**Avis de la Mission Régionale d'Autorité environnementale
Nouvelle-Aquitaine
sur le projet de parc agrivoltaïque des Petits Bois
à Villeneuve-la-Comtesse (17)**

AVIS NA-2026-013964/A P

Localisation du projet : Commune de Villeneuve-la-Comtesse (17)
Maître d'ouvrage : Société Technique Solaire
Avis émis à la demande de l'Autorité décisionnaire : Préfet de la Charente-Maritime
En date du : 18/02/2026
Dans le cadre de la procédure d'autorisation : Permis de construire
L'Agence régionale de santé et le Préfet de département au titre de ses attributions dans le domaine de l'environnement ayant été consultés.

Plan de situation – source : extrait Etude d'impact SOLER IDE- page 335

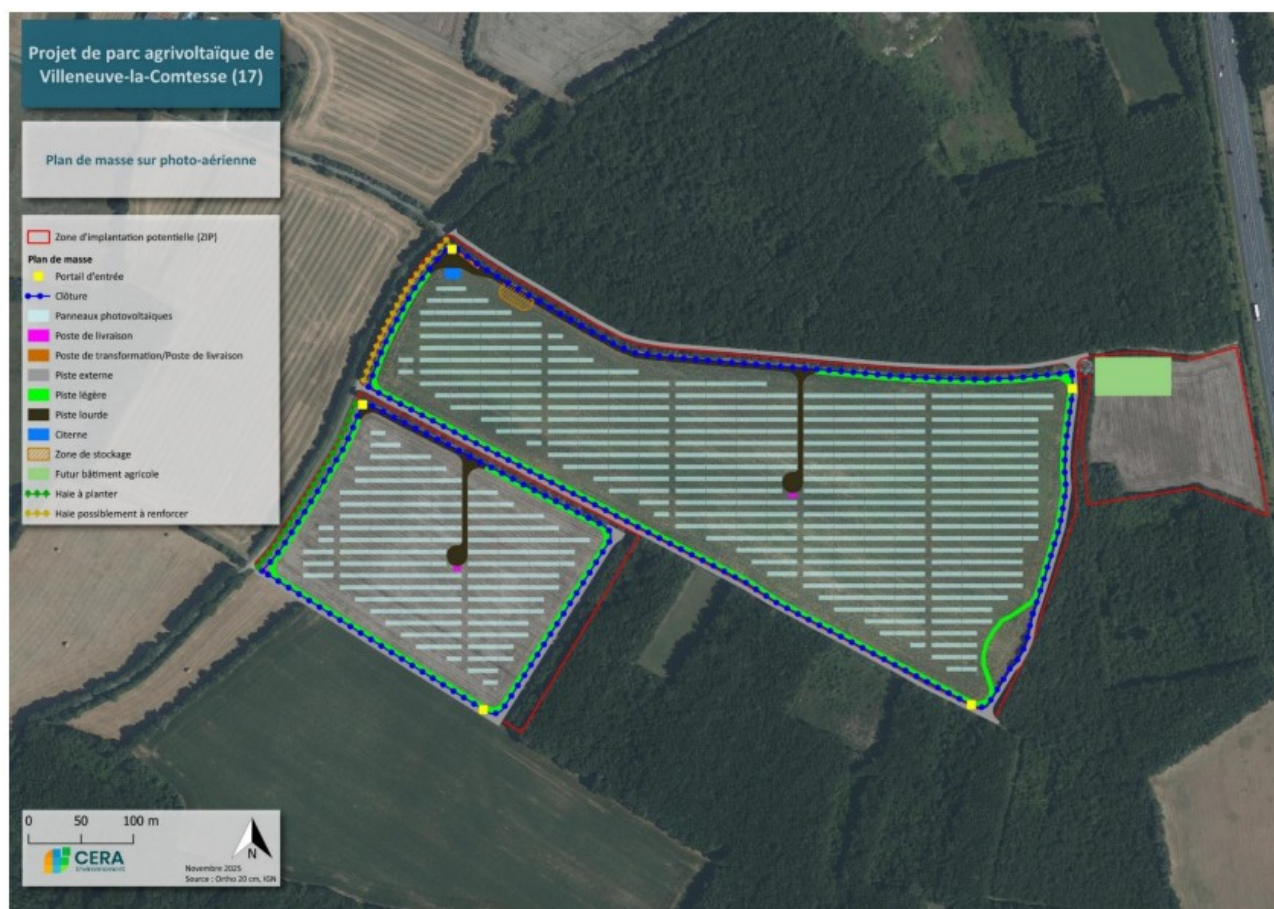
La MRAe recommande de revoir la notion de périmètre du projet, en application de l'article L122-1 III 5° du Code de l'environnement qui précise qu'un projet doit être appréhendé dans sa globalité, y compris lorsqu'il est constitué de plusieurs opérations ou phases fonctionnellement liées. Ici, le projet comprend le parc PV qui permet de développer un pâturage ovin sur les îlots 1 et 2 mais ces éléments sont également liés à la mise en place ultérieure d'un bâtiment et de batteries de stockage sur l'îlot 3 situé à l'est des deux premiers îlots. Il convient ainsi de compléter le dossier par l'analyse des impacts du projet global (avec le bâtiment et les batteries) sur la zone 3, et de réactualiser la séquence Eviter, Réduire, Compenser (ERC) en conséquence.

Plan de masse des panneaux photovoltaïques – source : page 337 de L'Etude d'impact

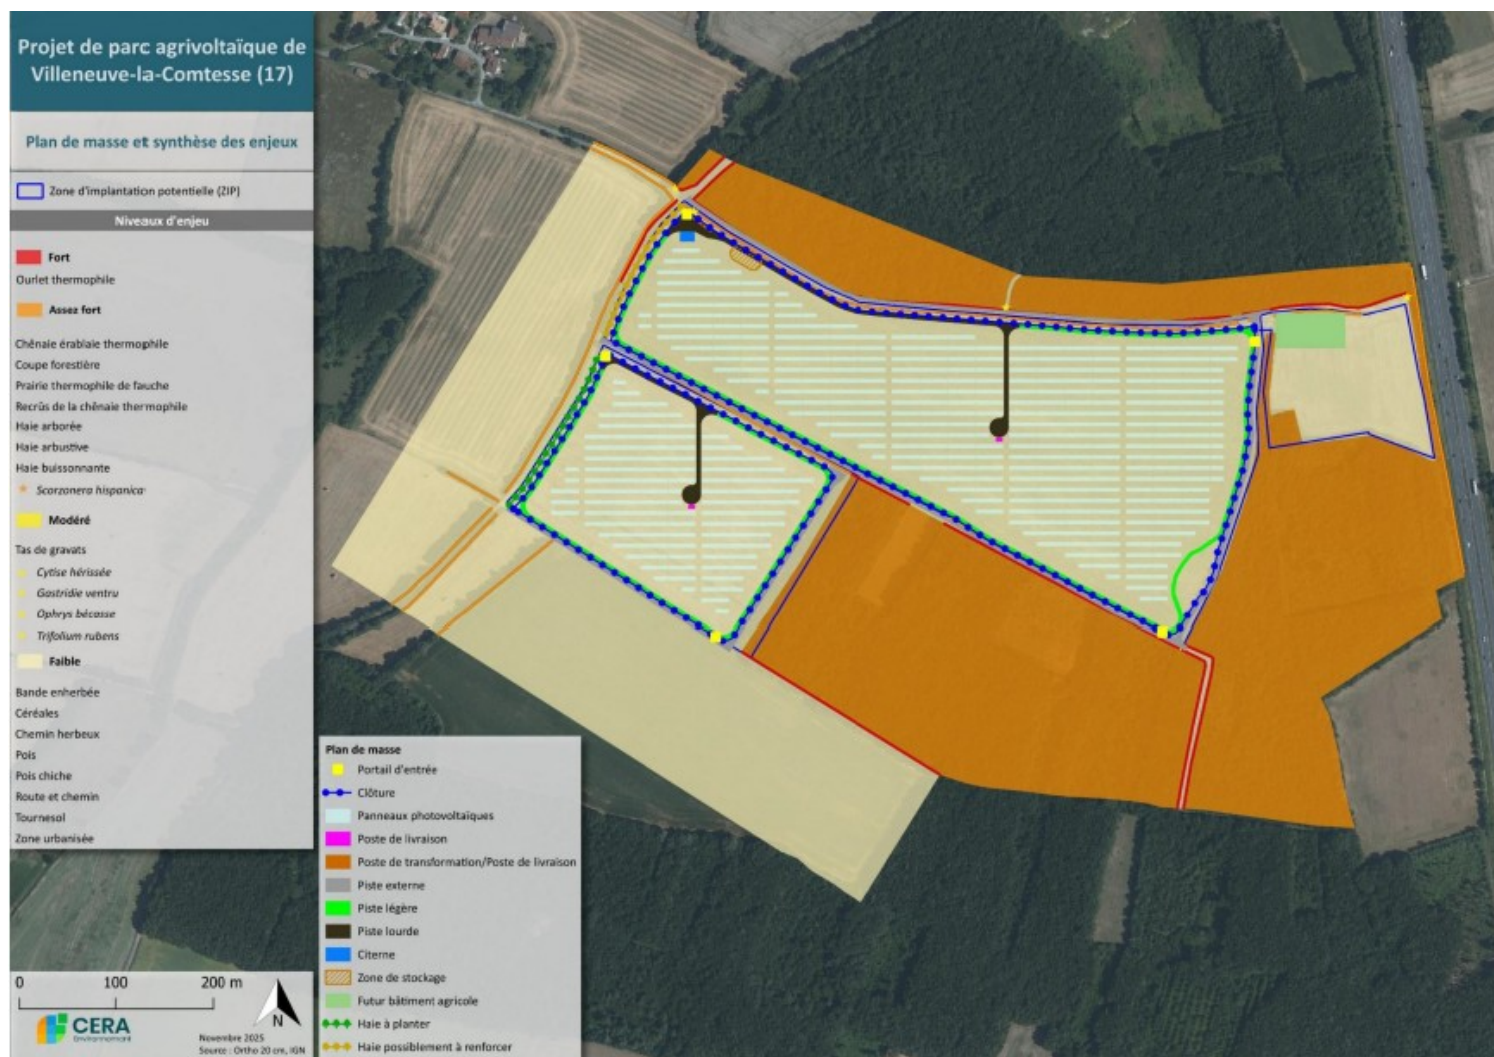
Pour améliorer la compréhension du projet par le public et la mise en œuvre de la séquence ERC, la MRAe recommande de compléter le document principal de l'étude d'impact et son résumé non technique par une représentation graphique de synthèse des enjeux écologiques (faune, flore, habitats), des zones humides, montrant l'emprise de la phase de travaux (base-vie, zones de stockage, zones de déchets) et les aménagements définitifs du projet (panneaux solaires, bâtiment, batteries de stockages..), afin d'évaluer de façon complète et précise les impacts du projet sur le milieu naturel.
